HITNA sigurnosna obavijest – AŽURIRANJE

Azurion 7M20 s postoljem FlexArm

Uzdužno motorizirano pomicanje možda neće funkcionirati kako je predviđeno

Listopad 2025.

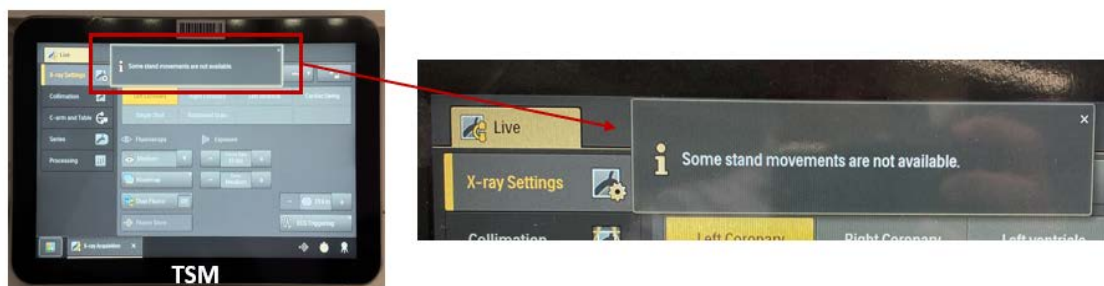
Kada se ovaj problem pojavi, sustav će prikazati poruke prikazane u nastavku na (a) modulu dodirnog zaslona (TSM) i (b) monitoru FlexVision i/ili FlexSpot.

- a) Na modulu dodirnog zaslona (TSM) – prikazuje se poruka:

„Neka pomicanja nosača nisu dostupna.”

- b) Na monitorima FlexSpot i FlexVision – prikazuju se poruke:

1. „Neka pomicanja nosača nisu dostupna.” – odmah nakon toga prikazuje se poruka
2. „Motorizirano pomicanje nije dostupno.”

- a. Zahvaćeni sustavi mogu se i dalje upotrebljavati u skladu s uputama za uporabu i uputama u nastavku.
- b. Ako primijetite nedosljedno (ne uglašeno) uzdužno motorizirano pomicanje nosača FlexArm ili ga nema, i primite (ili ste primili) poruke o pogreškama opisane u odjeljku 1 ove sigurnosne obavijesti, prijavite problem tvrtki Philips.
